日本原燃株式会社

濃縮・埋設事業所加工施設保安規定変更認可申請書の一部補正について

事業変更許可・設計及び工事の方法の認可又は設計及び工事の計画の認可に係る事項の変更について、新設する設備に対して巡視点検を行うことを反映すること、品質・保安会議に係る事項の変更について、安全・品質本部副本部長を委員として明確にすること及び役員等への安全に係る教育の実施計画を審議事項として明確にすることを反映すること並びに最新の工事等の進捗状況を踏まえ、工事や運用上の制約がある事項に係る規定の附則を追加するため、2022 年 4 月 15 日付け 2022 濃計発第 6 号をもって申請した濃縮・埋設事業所加工施設保安規定変更認可申請書について、補正を行う。

## 濃縮・埋設事業所加工施設保安規定 新旧対照表 ( 1 / 85 )

図-2 (1/2) 保安上必要な通路

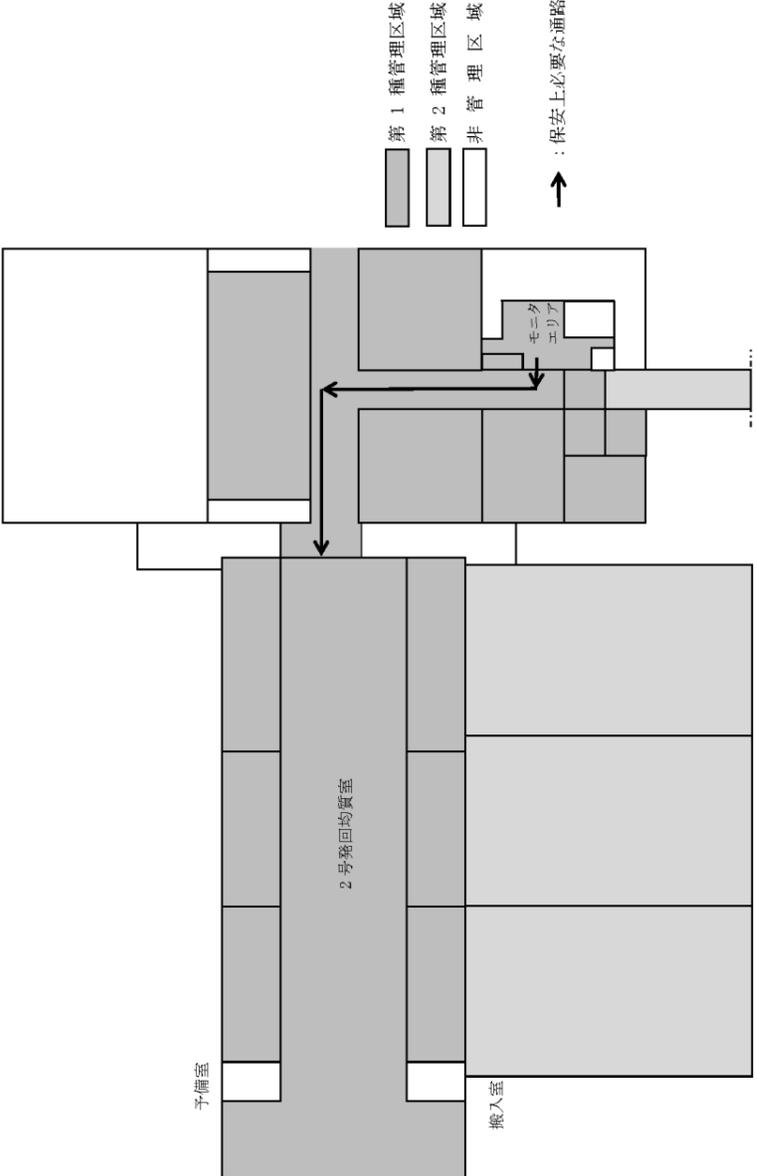
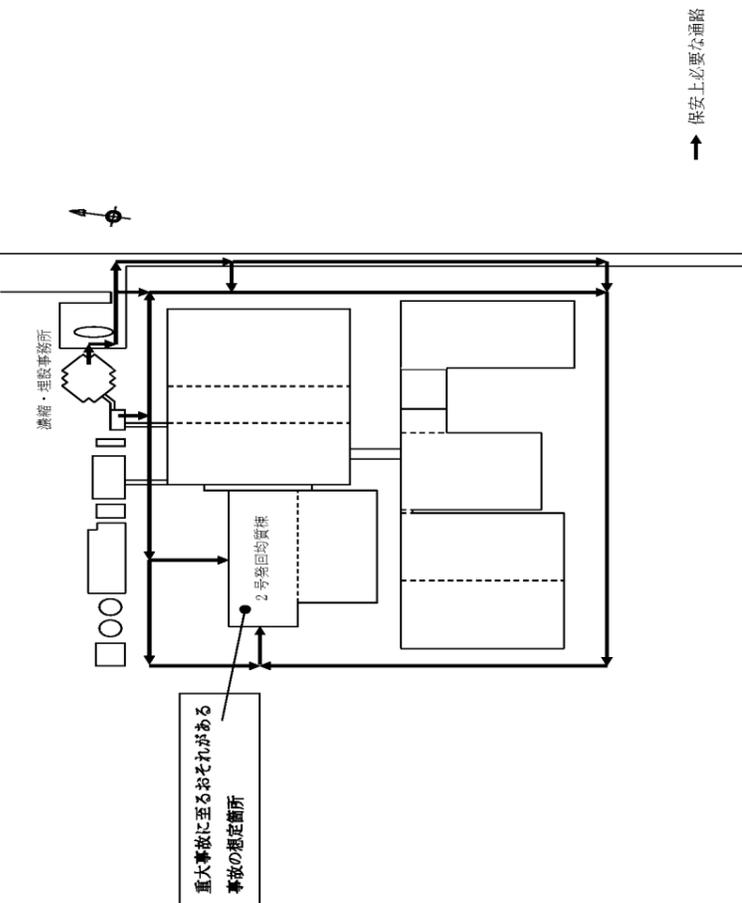
現行	変更後	変更理由
<p>⑥ UF<sub>6</sub>が機器から漏えいした場合又はそのおそれがある場合に、建屋内に気体状のUF<sub>6</sub>等を閉じ込めるための送排風機の停止・ダンパ閉止に関する事。</p> <p>⑦ 保安上必要な通路は、十分な広さを有し、落下物等の障害物のないルートを確認し、屋内の通路から事故発生現場へアクセスすることが困難な場合に、非常扉から屋内へアクセスする等の複数ルートの確保に関する事 (図-2参照)。</p> <p>⑧ 重大事故に至るおそれがある事故として、液化中の均質槽 (中間製品容器) からの漏えいと火災による大気圧未満でUF<sub>6</sub>を取り扱う機器からの漏えいが同時発生を想定すること、複数機器の同時損傷及び火災の複数同時発生並びにこれらの重畳を想定した建屋の周囲で実施する放水等の事故対処の手順に関する事。</p> <p>また、これらの想定事象に加え、全交流電源喪失及び中央制御室の監視機能の喪失を考慮した手順に関する事。</p> <p>⑨ 大規模な自然災害が発生した場合、加工施設内外で大きな事故が発生した場合及びそのおそれがある場合には、生産運転停止等の措置を講じるものとし、安全を最優先に対応する対処の手順に関する事。</p> <p>2. 大規模損壊への対応</p> <p>運営管理課長は、想定を上回る自然現象等による外力により、加工施設が大規模な損壊に至る場合に対処するための体制として、<u>以下</u>の事項を含む第6条の表1に掲げる文書 (「加工施設 異常事象対策要領」) を作成し、事業部長の承認を得る。各課長は、具体的な実施内容等を手順書等として整備する。</p> <p>また、運営管理課長は、大規模損壊が発生した場合の対策活動に係る知識及び技能の維持・向上のため、第87条に基づき総合訓練、非常時対策組織各班による個別訓練及び大規模損壊における加工施設の挙動に関する教育を年1回以上行う計画を作成し、事業部長の承認を得る。各課長は、第87条及び第88条に基づき教育・訓練を実施する。</p> <p>① 大型航空機の衝突により大規模な火災が発生した場合には、化学消防自動車により消火活動に当たる。</p> <p>② 建屋が大規模な損壊に至った場合には、消防自動車による建屋周囲への放水及び漏えい発生箇所周辺へ直接放水することにより、工場等周辺への気体状のUF<sub>6</sub>等の拡散を抑制する。</p> <p>③ 工場及び周囲の状況を把握可能なように、可搬式の放射線測定器、半導体材料ガス検知器 (HF 検知器)、モニタリングカー、照明、化学防護服等の資機材、装備品を配備し、定期的に保守点検を行い、その機能を常に確保する。</p> <p>④ 濃縮事業部単独での対処が困難な場合は、他事業部及び他事業者へ協力要請を行い、必要な要員及び資機材、装備品の提供を受けて対策活動に当たる。</p> <p>⑤ 大規模損壊が発生した場合の対策活動に係る知識及び技能の維持・向上のため、総合訓練、非常時対策組織各班による個別訓練及び大規模損壊における加工施設の挙動に関する教育を年1回以上実施する。</p> <p>3. <u>評価・改善</u></p> <p><u>事業部長は、運営管理課長に重大事故に至るおそれがある事故及び大規模損壊発生時における加工施設の保全活動を行うための体制の整備に係る活動の結果を評価させ、これを報告させるとともに、改善を要すると判断した場合は必要な措置を講じる。</u></p> <p style="text-align: center;">図表一覧</p> <p>(略)</p>	<p>⑥～⑦ (略)</p> <p>⑧ 重大事故に至るおそれがある事故として、液化中の均質槽 (中間製品容器) からの漏えいと火災による大気圧未満でUF<sub>6</sub>を取り扱う機器からの漏えいが同時発生<u>すること</u>を想定すること、複数機器の同時損傷及び火災の複数同時発生並びにこれらの重畳を想定した建屋の周囲で実施する放水等の事故対処の手順に関する事。</p> <p>また、これらの想定事象に加え、全交流電源喪失及び中央制御室の監視機能の喪失を考慮した手順に関する事。</p> <p>⑨ (略)</p> <p>2. 大規模損壊への対応</p> <p>運営管理課長は、想定を上回る自然現象等による外力により、加工施設が大規模な損壊に至る場合に対処するための体制として、<u>次</u>の事項を含む第6条の表1に掲げる文書 (「加工施設 異常事象対策要領」) を作成し、事業部長の承認を得る。各課長は、具体的な実施内容等を手順書等として整備する。</p> <p>(略)</p> <p>3. <u>定期的な評価</u></p> <p><u>1) 各課長は、1及び2の活動の実施結果について、運営管理課長に報告する。</u></p> <p><u>2) 運営管理課長は、1の実施結果を取りまとめ、1年に1回以上定期的に評価するとともに、事業部長に報告する。</u></p> <p><u>3) 事業部長は、2の報告の内容を確認し、評価結果に基づき、より適切な活動となるように必要に応じて、「加工施設 異常事象対策要領」の見直し等必要な措置を講じる。</u></p> <p style="text-align: center;">図表一覧</p> <p>(略)</p>	<p>プル小分け装置の明確化)</p> <p>・事業変更許可・設工認に係る事項 (火災及び自然災害等発生時に係る措置 (取扱い操作停止) の追加)</p> <p>・記載の適正化 (その他記載の適正化)</p> <p>・記載の適正化 (当社他施設保安規定との整合を踏まえた記載の適正化)</p> <p>・記載の適正化 (当社他施設保安規定との整合を踏まえた記載の適正化)</p>
